## IDEC ANNOUNCEMENT

公告号: A25-003

### 用于 EB3L 指示灯安全栅的 EB3P 系列指示灯、照明按钮开 关和照明选择开关之规格变更及停产

e) 更换标签

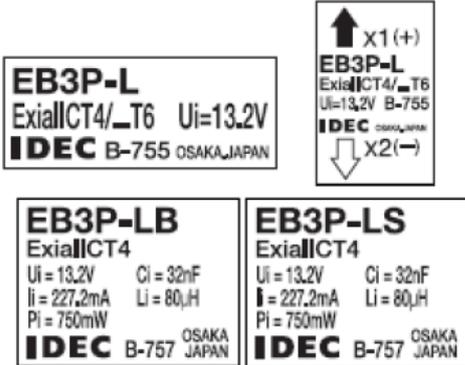
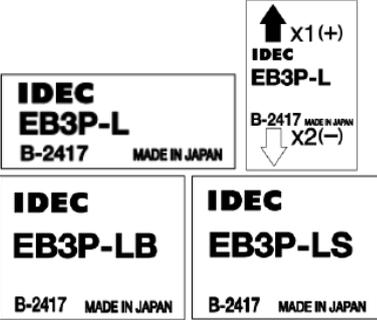
标签	目前	新 (注)
日本防爆 标签	例: 	例:  注: 审批月不固定
评级标签	例: (产品标签) 	例: (产品标签)

注: 展示内容可能会有所变化。
